関原発 第160号 2023年 6月21日

高浜発電所第1号機原子炉冷却系統設備弁・配管撤去工事に係る使用前検査申請書の記載内容変更について

高浜発電所第1号機

「工事の工程に関する説明書」変更前後比較

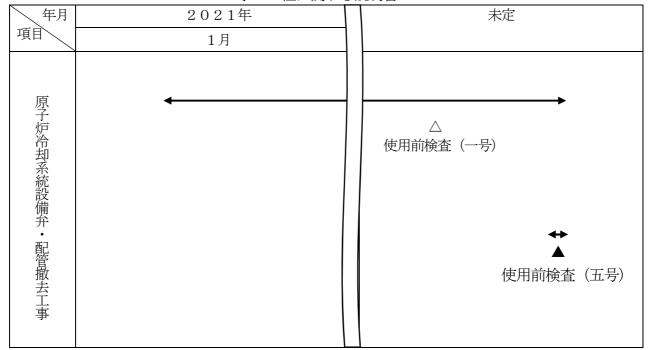
検査工程の見直しに伴い、「検査希望年月日」及び「使用開始予定年月日」を変更する。 併せて、「原子炉等規制法第43条の3の11第1項の検査のための申請をした場合は、その年月 日」の申請日を追加する。
